## DETERMINAZIONE DEL DIRETTORE

**OGGETTO: APPROVAZIONE AI SENSI DELL'ART. 158-BIS DEL D.LGS. N. 152/2006 E DICHIARAZIONE DI PUBBLICA UTILITÀ DEL PROGETTO DEFINITIVO-ESECUTIVO DELL'INTERVENTO DENOMINATO "INTERVENTO PER L'OTTIMIZZAZIONE E L'EFFICIENTAMENTO DEL SERVIZIO DI DEPURAZIONE NEGLI AGGLOMERATI DI VELESO E ZELBIO – LOTTO 1 ESTENSIONE RETE FOGNARIA IN LOC. GORLA IN COMUNE DI VELESO".**

## CONFERENZA DI SERVIZI SINCRONA AI SENSI DELLA L. 241/90 E S.M.I.

### VERBALE.

**Oggetto:**  
**RETE GAS METANO ESISTENTE**  
 (Estratto planimetrico - Situazione al LUG. 2022)

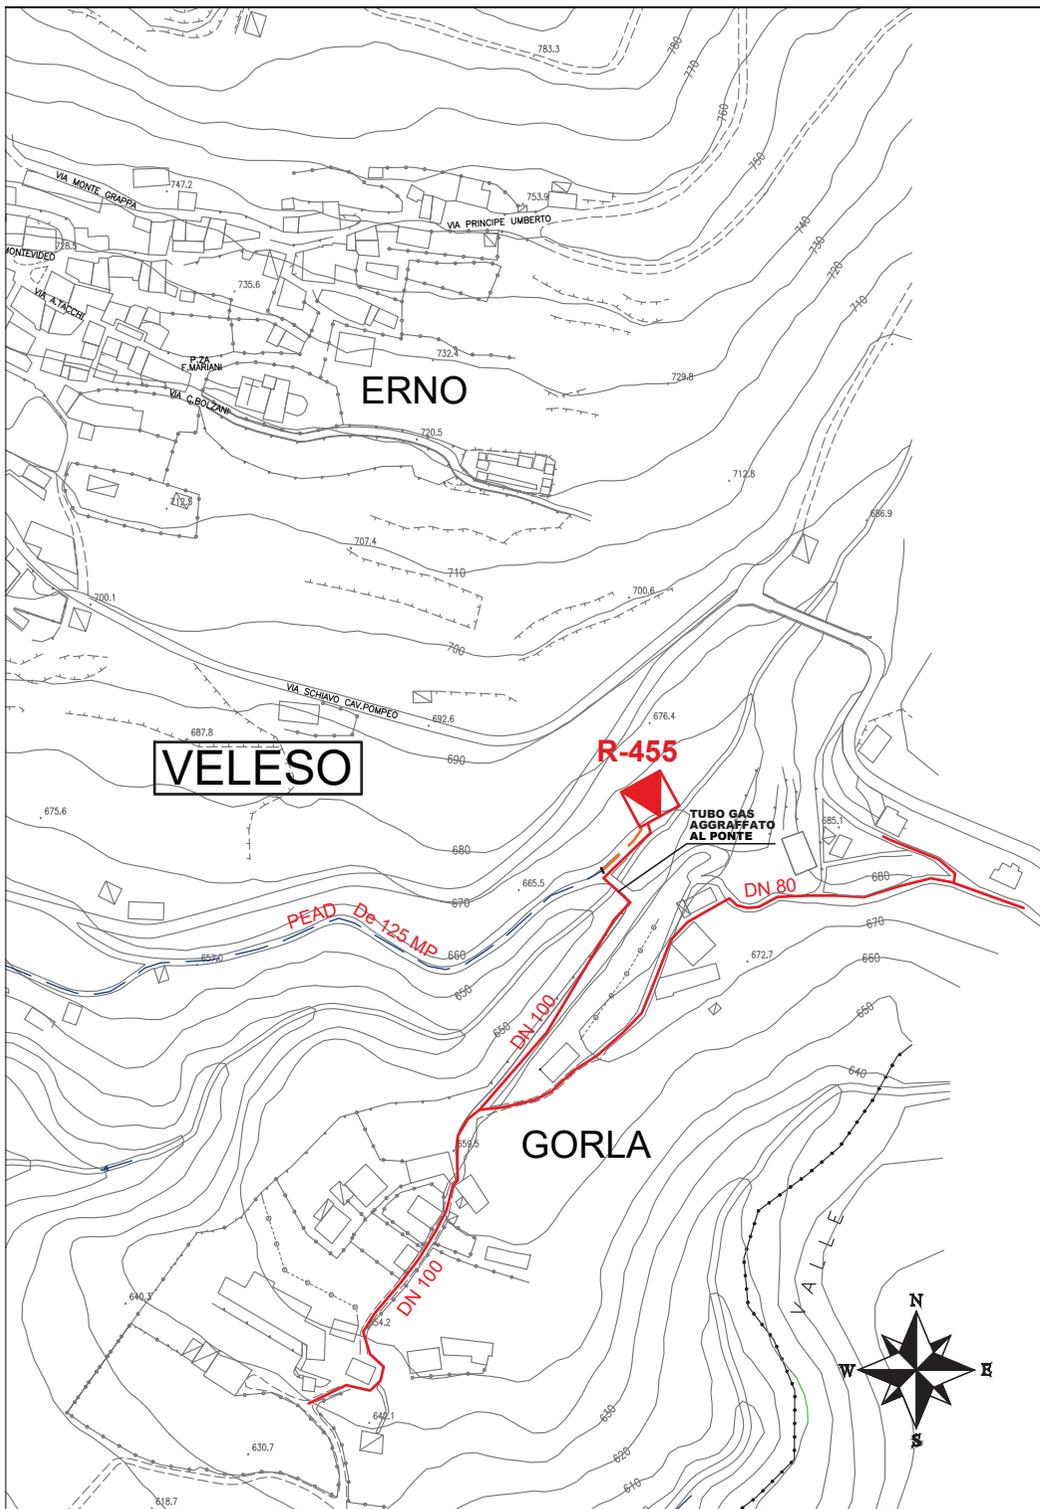
In allegato alla presente si trasmette un estratto planimetrico della Fraz. Gorla, zona interessata dalle opere fognarie di progetto, con l'indicazione dei ns. tubi gas-metano esistenti, posati recentemente.

In attesa dello svolgimento della Conferenza dei Servizi in oggetto e nel caso lo riteneste opportuno, si resta comunque a disposizione per la segnalazione sul posto dei ns. tubi gas-metano, contattando il numero telefonico del nostro recapito di BERGAMO – Via Foro Boario, 3 – telefono 035-4220156 int. 4 (da lunedì a venerdì dalle ore 08,30 alle ore 17,30), oppure il nostro **referente della zona di Como, Geom. Galgano Pasquale contattabile al numero cellulare 348-9117928**, per concordare l'intervento di ns. incaricati tecnici in grado di localizzare in sito la presenza e la profondità delle ns. tubazioni gas-metano in esercizio.

Per quanto riguarda la nota di Condotte Nord Spa, si concorda che la stessa Società e Como Acqua srl coordinino un sopralluogo congiunto per il picchettamento delle reti. L'ing. Porta anticipa che chiederà i tracciati in formato dwg. Il referente di Condotte Nord richiama sinteticamente le prescrizioni e le disposizioni normative per la posa delle condotte fognarie nelle vicinanze della rete gas (distanze minime, copertura in cls, protezione della rete gas con PVC in corrispondenza dei punti di contatto, ...).
